监 理 通 知 单

工程名称：常熟大陆汽车屋顶 2.123MWp 分布式光伏发电项目

编号：ZHJL-TZ-001

事由：关于导轨安装质量事宜

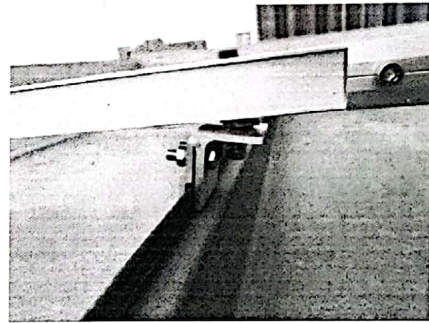
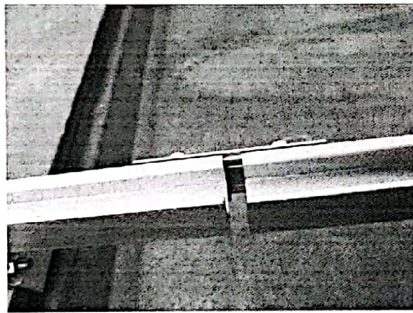
贵单位承建的【常熟大陆汽车屋顶 2.123MWp 分布式光伏发电项目】工程，
监理人员在现场巡视过程中发现，1期屋面西南角区域已安装的导轨有6处连接部位有缝隙，且缝隙较大，1处夹块螺母未卡到位，现场已要求人员整改，
现监理项目部要求贵施工项目部于7月18日前，对所有已安装的支架完成自查
整改工作，并书面回复监理项目部验收，未验收前不允许进入下道工序施工。
